小田川 多自然川づくり検討の概要

岡山河川事務所

2. 河道の維持管理 ②前回指摘事項への対応

2. 河道の維持管理 ③前回指摘への対応①

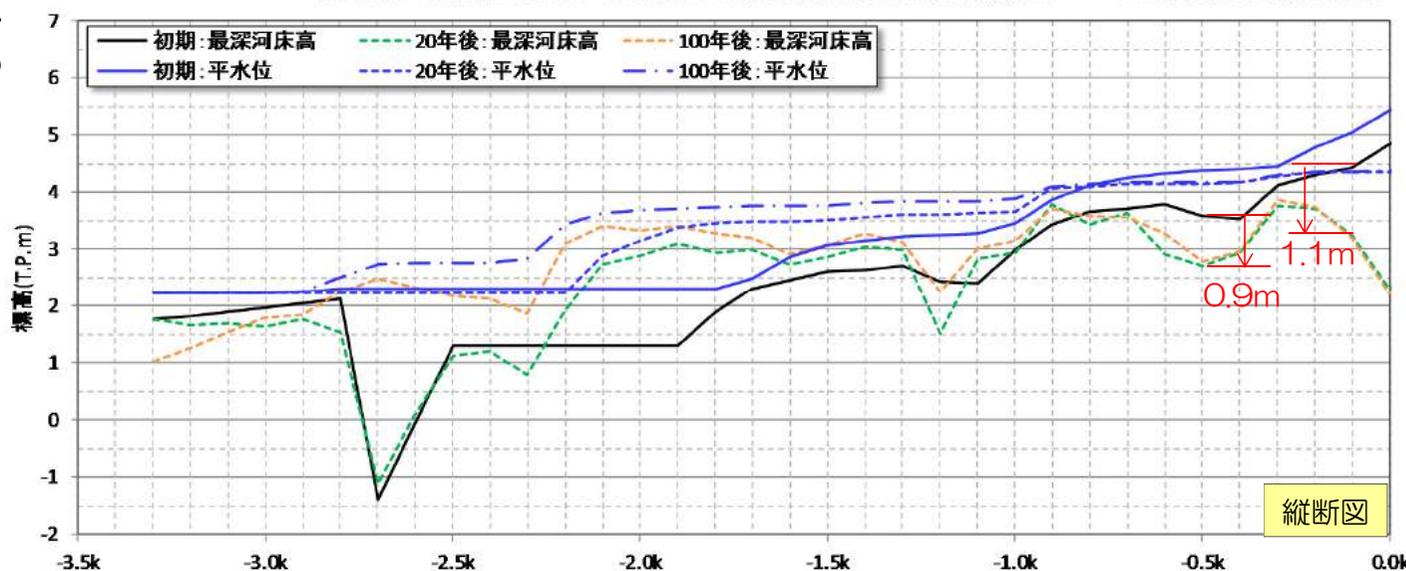
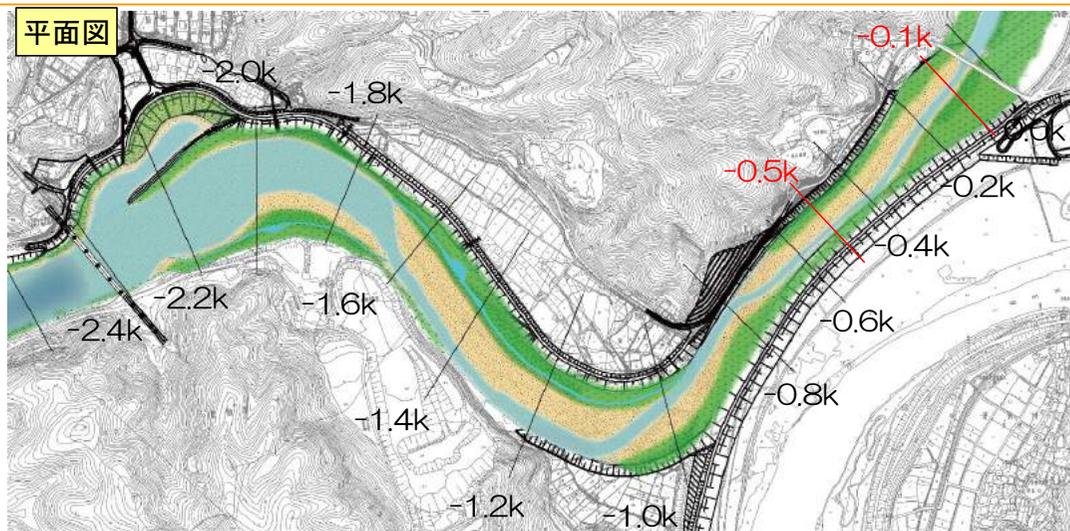
- 局所洗掘に対する河床の安定性や締切堤の十分な構造検討が必要である。

- 将来の洗掘深を整理し、必要な対策、維持管理における留意事項を整理する。

- 将来として20年後、さらに長期的な変動として100年後の洗掘深を整理した。
- 結果として、 $-0.8\text{k} \sim 0.0\text{k}$ までの区間における河床洗掘は、最大 1.1m (-0.1k)となり、過度な洗掘は生じない。
- 将来的な洗掘に対しては、それに対して十分な延長の根固めによる対策を実施する。

2. 河道の維持管理 ③前回指摘への対応②

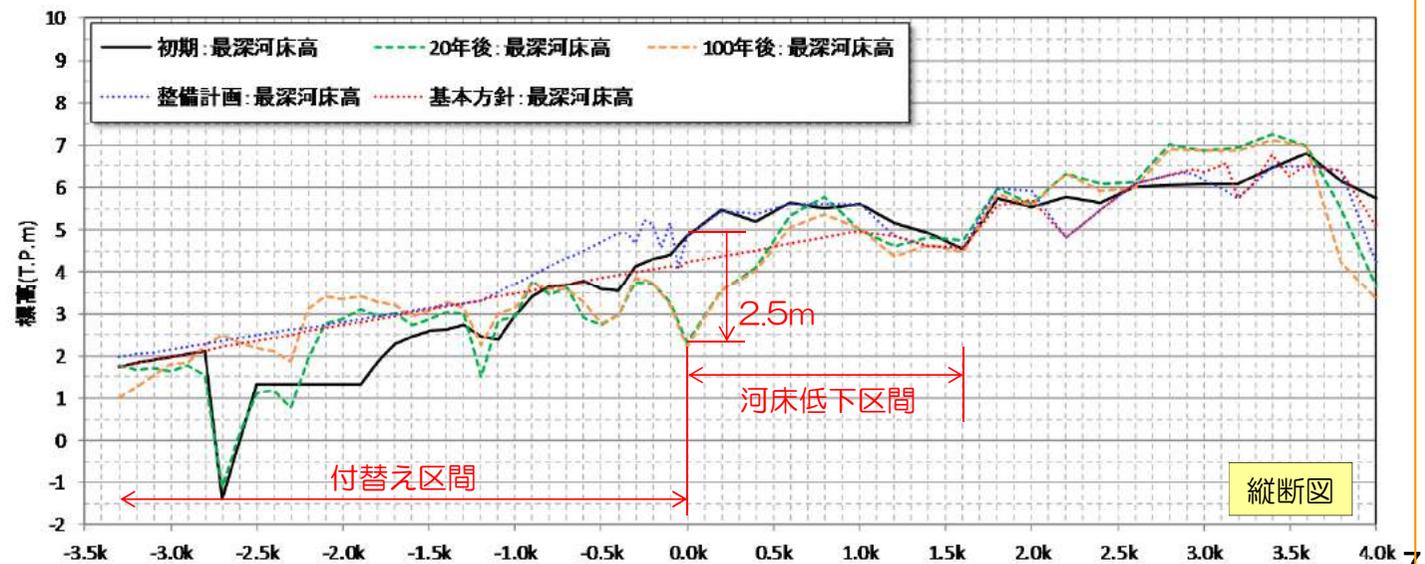
- 将来的な付替え区間上流の河床低下に対して、上流クレーク(堤外水路)の水位の維持、河道の維持・安定化の観点から検討する必要がある。

- 整備計画などの付替え事業以外の事業計画も踏まえ、河床低下量を精査し、現況と将来における本流の河床と水位、堤外水路の水位などとの関係を整理する。

- 河道の安定性の観点では、100年後までの長期の河床変動を見ると、0.0k~1.6k区間において将来的には河床低下が進行するものの、初期に大きく河床低下が生じるが、その後低下量は小さくなることから、安定化する傾向にあると考えられる。なお、将来的に最深河床高の最大低下量は2.5m(0.0k)である。
- 次頁に下流区間の横断面図を示すが、河床低下は河道中央部のみお筋の深掘れによるものであり、堤防防護ラインと比べても堤防への影響もないものと考えられる。

3. 多様な動植物の生息環境の創出 ⑦ 前回指摘への対応①

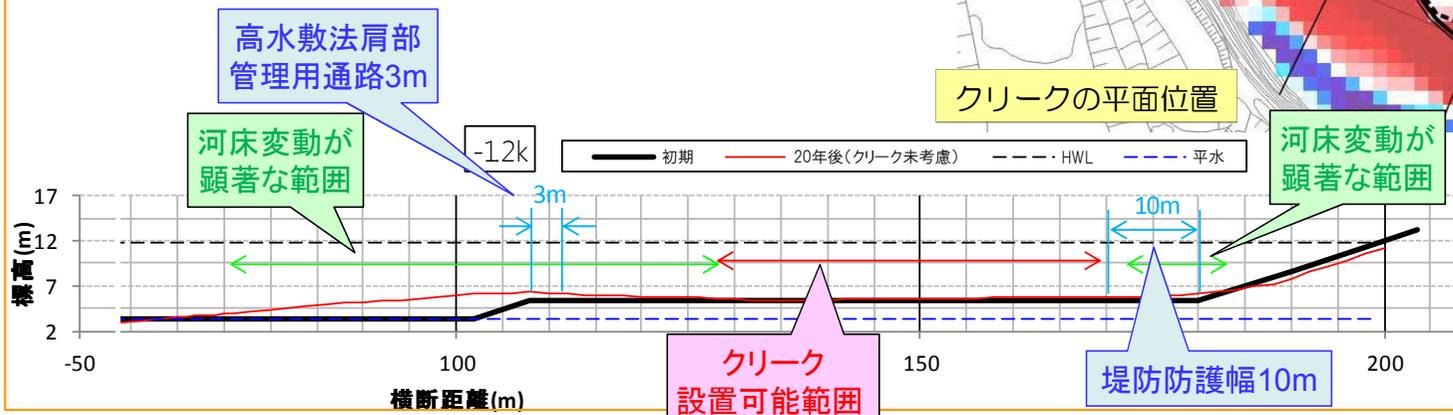
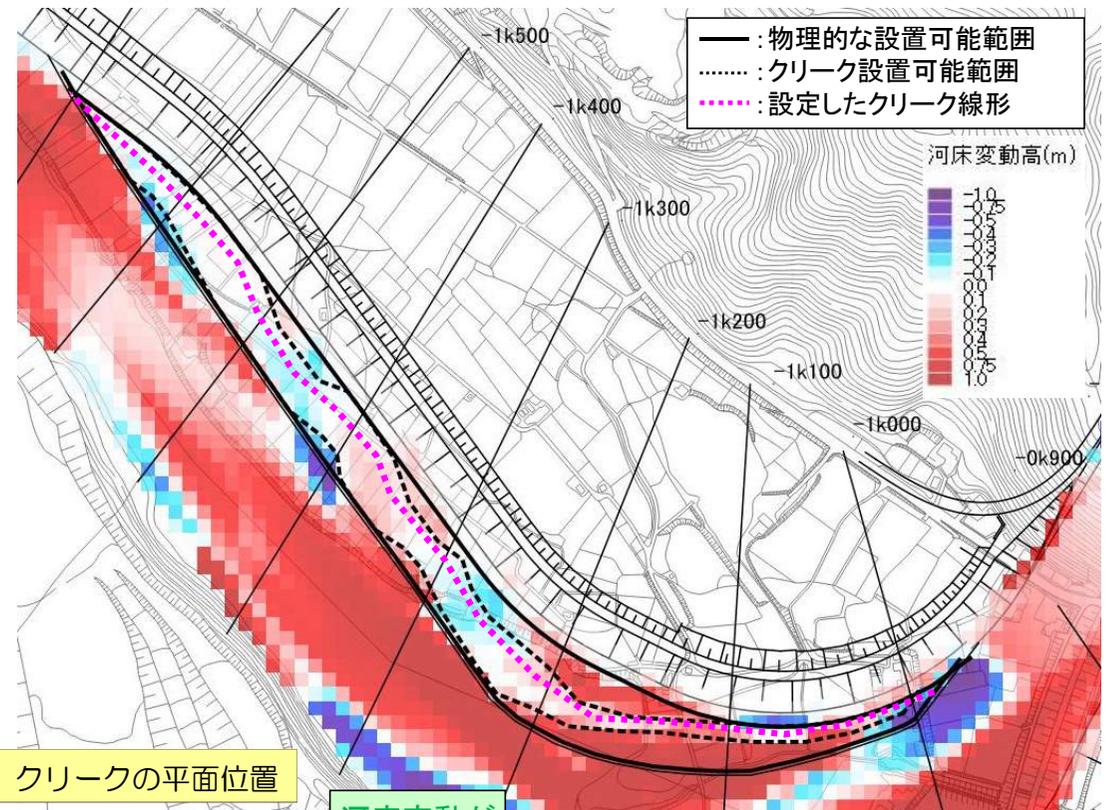
指摘事項 ●クリークの平面位置は、極力河床変動の影響を避けるために内岸(堤防側)に寄せるべきである。また、クリークが埋まることも想定して、高水敷の冠水を防ぐために、高水敷に横断勾配をつけることも検討が必要である。

- 平面位置について、可能な限り堤防側に線形をふる形状を検討する。
- 高水敷の横断勾配は、排水に関係するため、設計時の配慮事項として記載する。

- 物理的な設置可能範囲として、堤防防護ライン10m(現小田川と同様)と高水敷の法肩部(管理用通路幅3m※低水護岸を設置する場合においても護岸法肩工の幅2mを満足)以外を抽出。
- かつ、河床変動を考慮し、将来的に堆積・浸食の影響がない範囲を抽出。
- 極力堤防側に線形を移動するとともに、設置可能な範囲に余裕がある箇所においては、クリークの幅を広くとり、横断形の変化をつける。

3. 多様な動植物の生息環境の創出 ⑦ 前回指摘への対応②

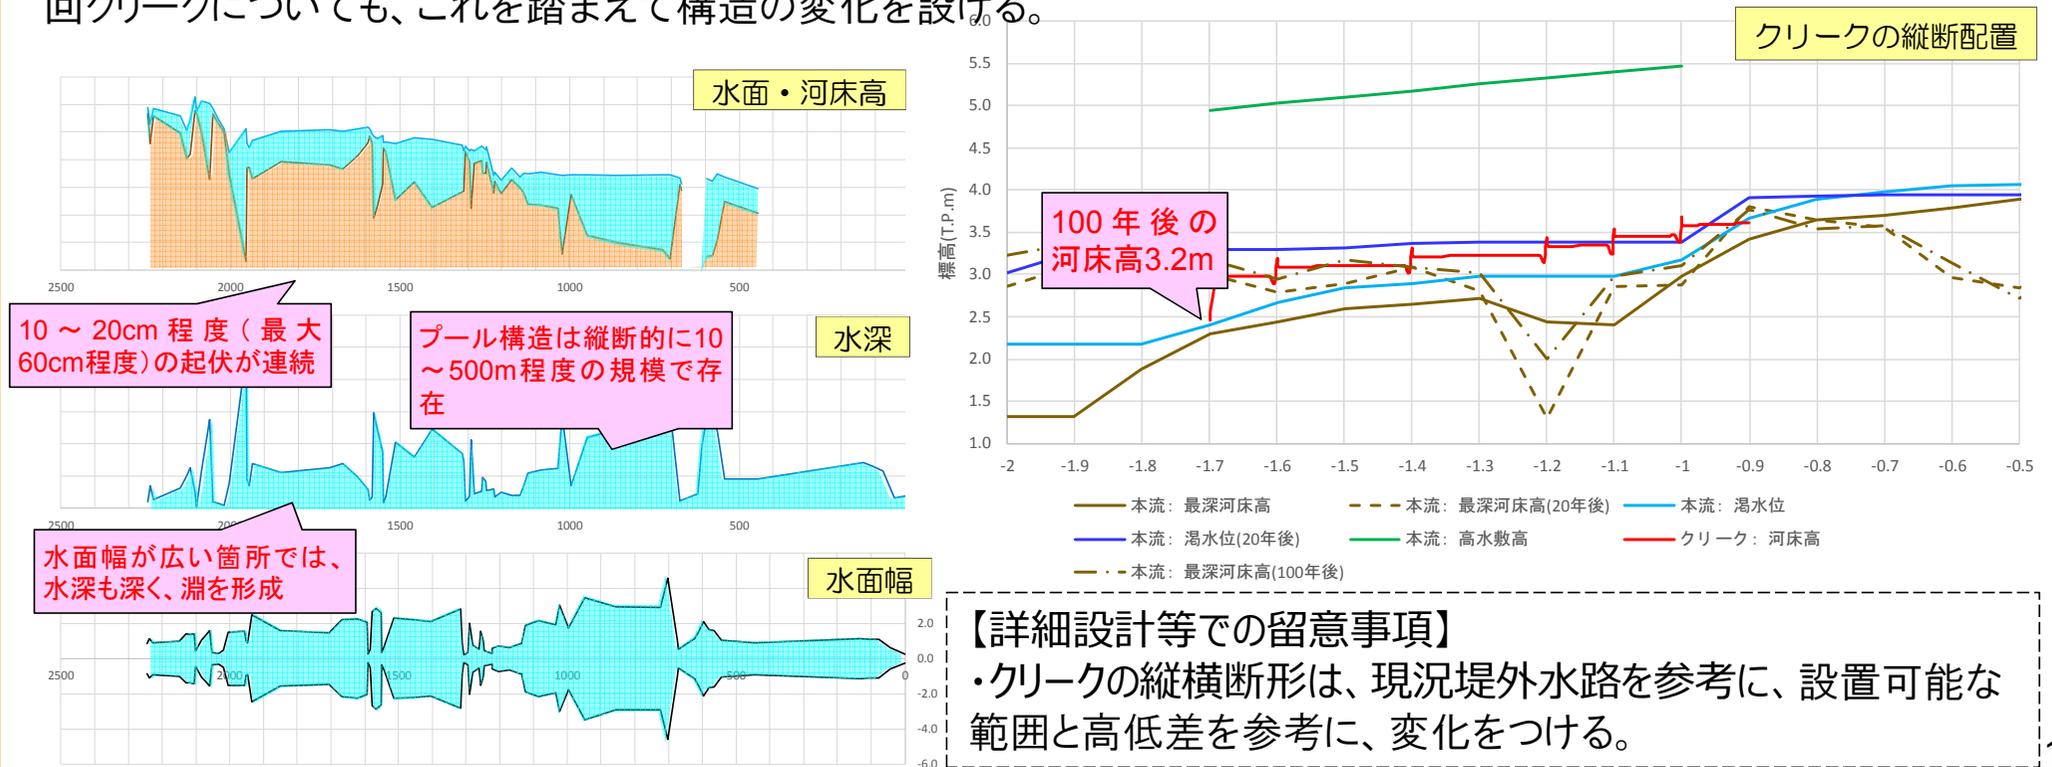
- クリーク下流端は、計算よりも堆積する可能性があるため、河床が上がった場合やクリークが埋まった場合も想定して、湛水や魚の進入にも配慮して、クリークの縦断形を検討する必要がある。
- 洪水時に、魚や二枚貝がフラッシュされないための避難場が必要である。
- 現況の堤外水路の縦断や川幅の変化を確認して、クリーク形状の設計に活かすと良い。

■ ステップ&プール構造、下流端の高さなどクリークの縦断形について、現況の堤外水路や他河川の事例を参考に再考し、横断形も含めて検討する。

- 下流端の高さについては、長期的な河床変動(100年後の本流の河床高)を考慮して設定する。
- 現況堤外水路の川幅や縦断形を分析した結果、縦断的には大小様々なステップ&プール構造が存在しており、今回クリークについても、これを踏まえて構造の変化を設ける。

3. 多様な動植物の生息環境の創出 ⑦ 前回指摘への対応④

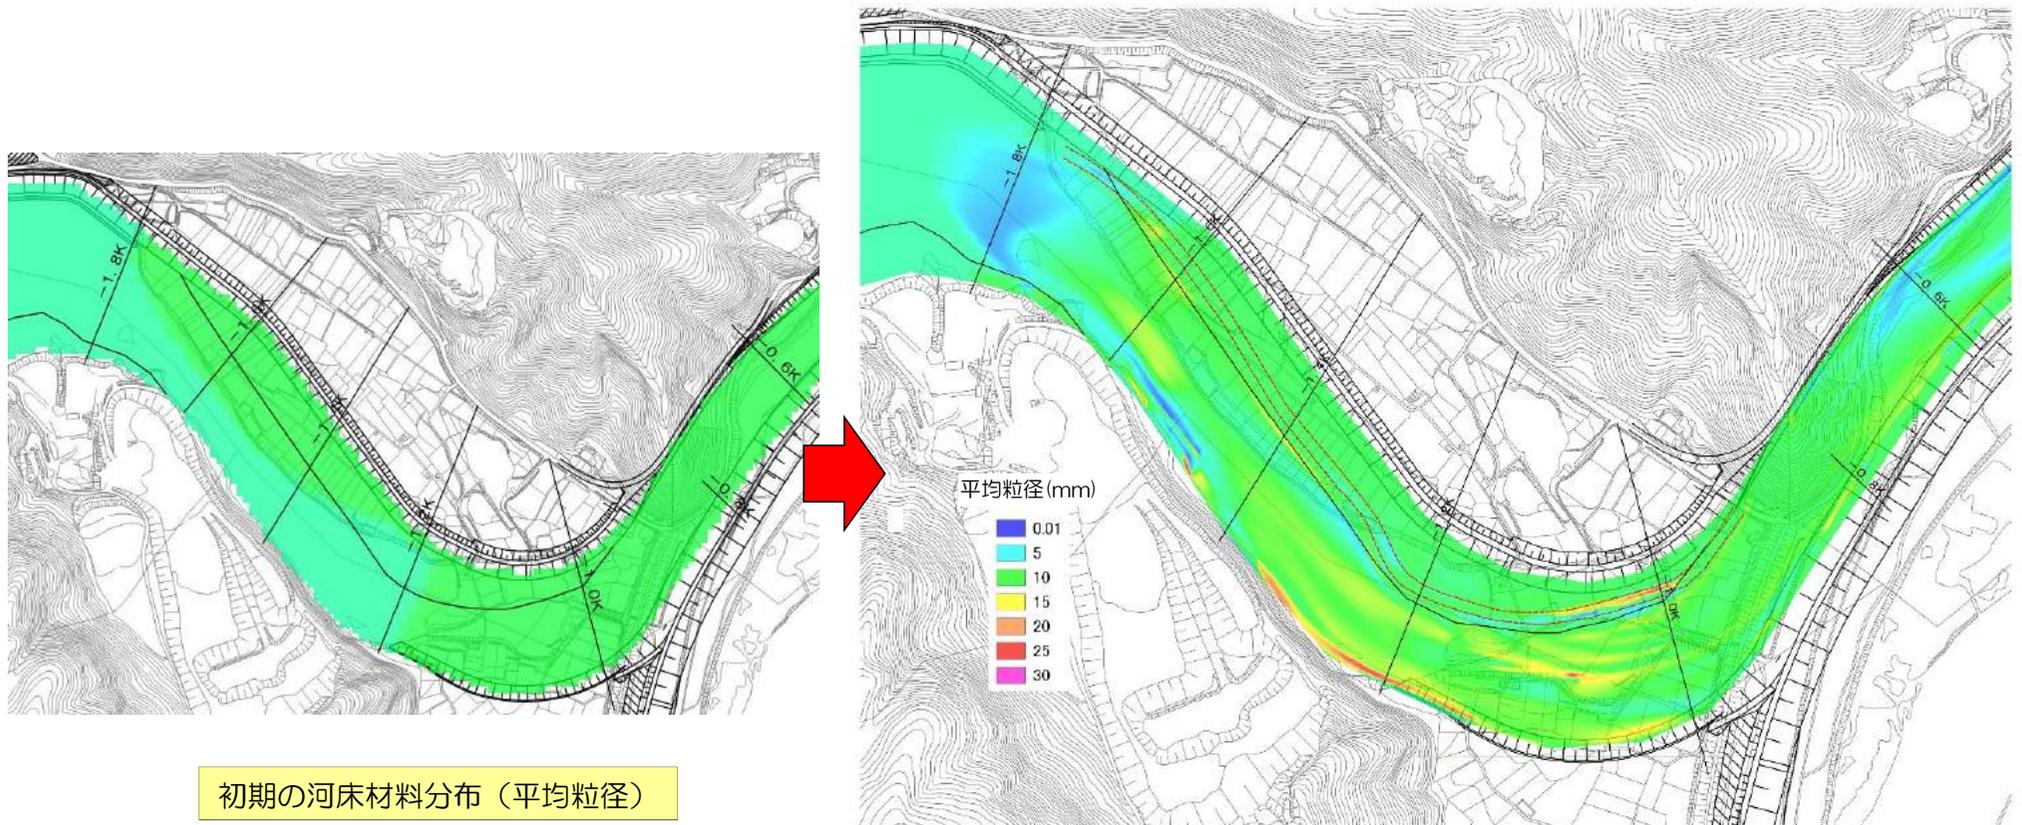
- 二枚貝の定着環境として重要となる底質の状況を検討する必要がある。

- 施工直後や将来の底質の状況を整理し、二枚貝の選好環境や定着環境との適合性を確認する。

- 初期に河道の材料は、平均粒径9mm程度の材料によるものであり、将来(20年後)のクリーク内の平均粒径は概ね変化がなく、一部20~25mm程度の礫分や数mm程度の砂分の堆積がみられる。
- 二枚貝の選好環境としては、砂分を好むことから、将来的に選好環境が拡大することが期待される。

6.本支川の連続性 ③前回指摘事項

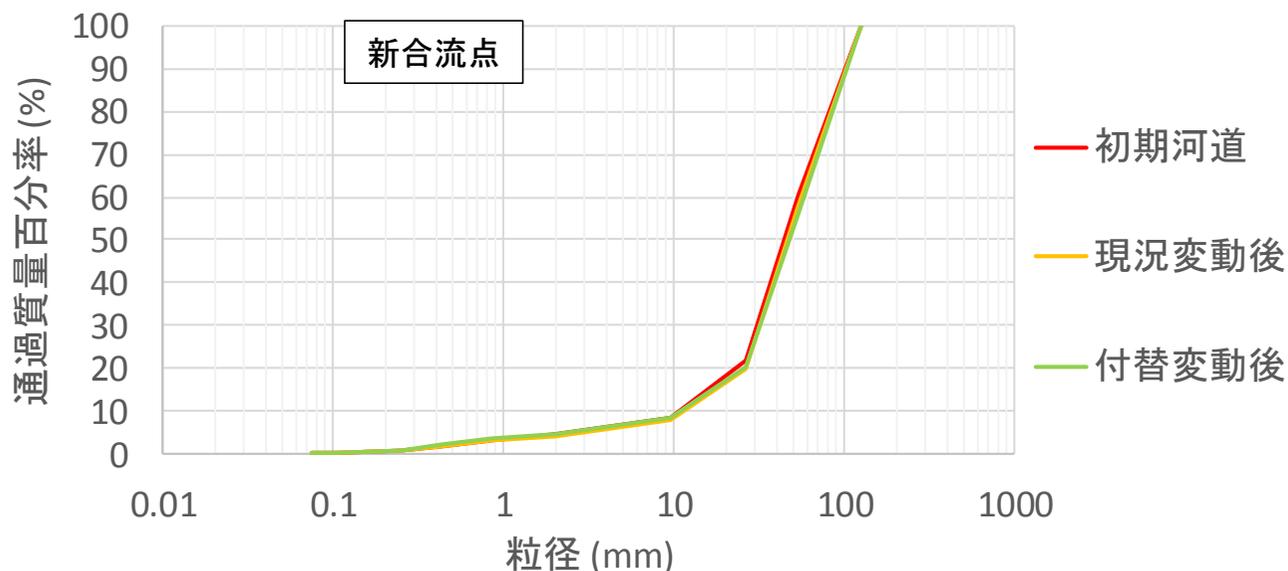
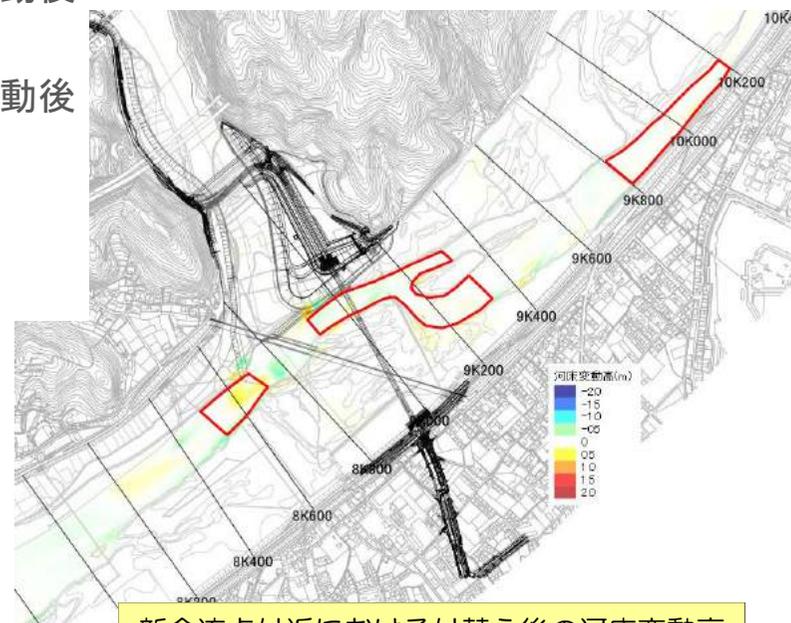
項目	意見等の内容	対応方針
本支川の連続性	アユが産卵可能な礫の状態(底質条件)が維持されるかについても整理が必要である。	付替え前後の河床材料の変化を整理する。

- 新合流点付近では、将来的には多少の堆積も予測されるものの、河床の粒度構成は、現況と殆ど変化がない。
- 流況も現況から大きく変化しないため、場の変化は殆どないと判断できる。

7.河川利用 ④前回指摘事項

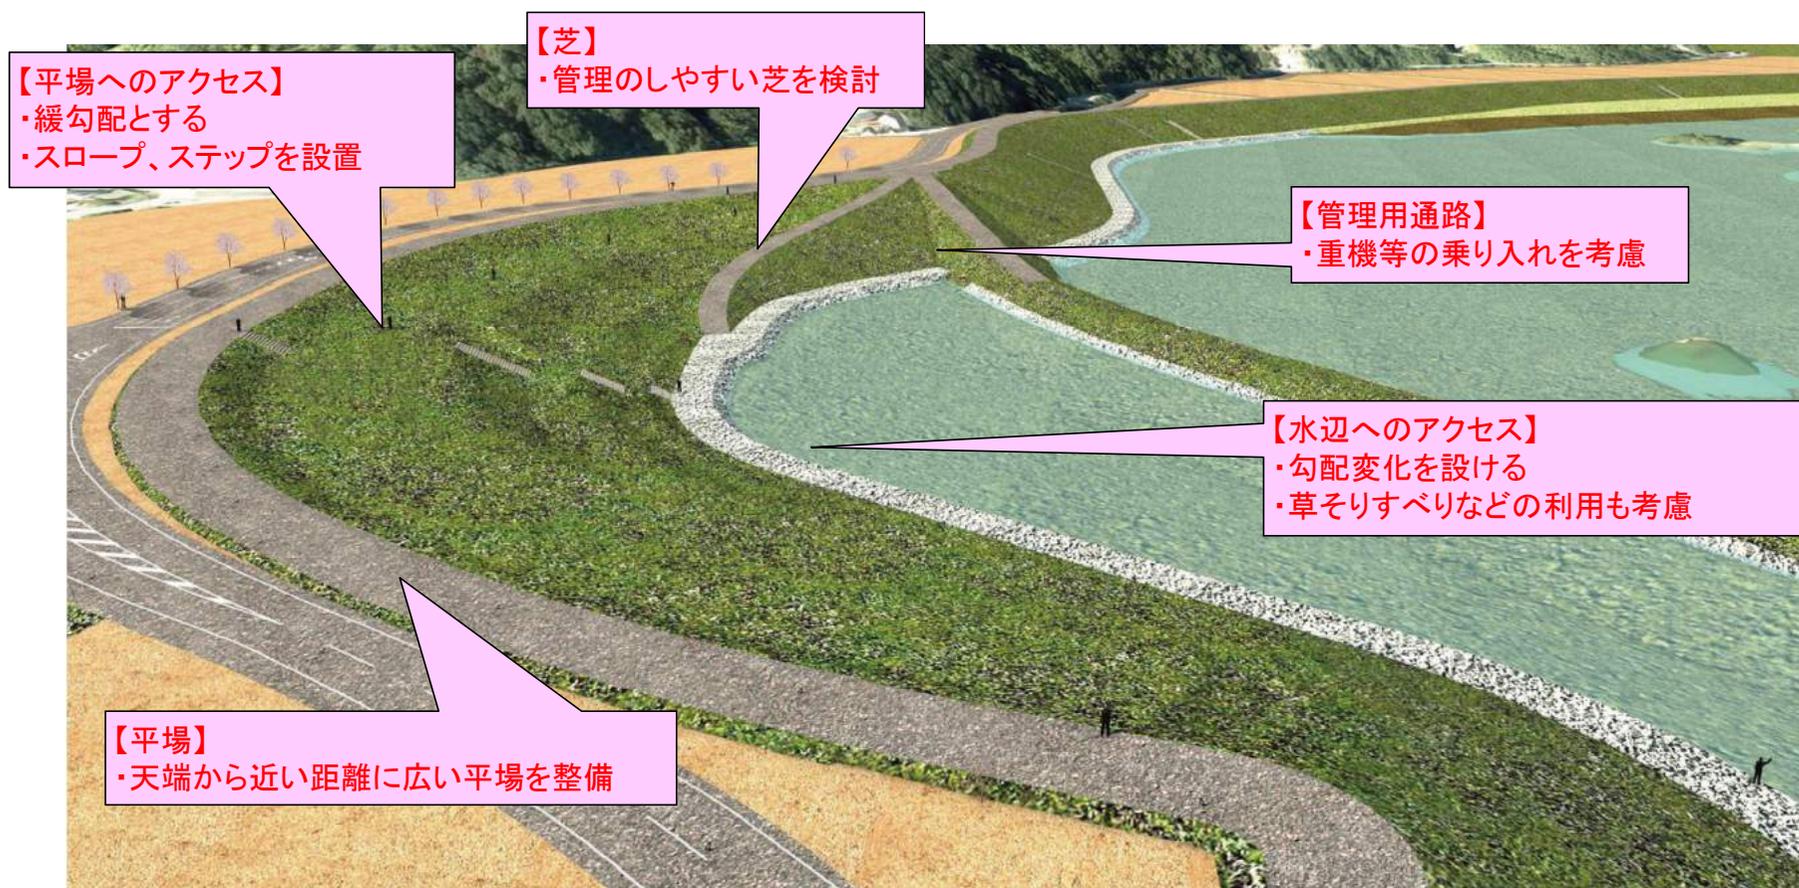
項目	意見等の内容	対応方針
河川利用	<p>管理のため、重機が進入可能なデザインの検討が必要である。</p> <p>川の中からのアプローチなど、利用を踏まえたデザインの検討が必要である。</p>	<p>地元の利用者と相談すると共に利用の方向性を決定し、デザインに反映させる。</p> <p>→今後、地域の方々と議論する</p>

➡ 今後、地域の方々と協議し、具体的な構造を検討する。
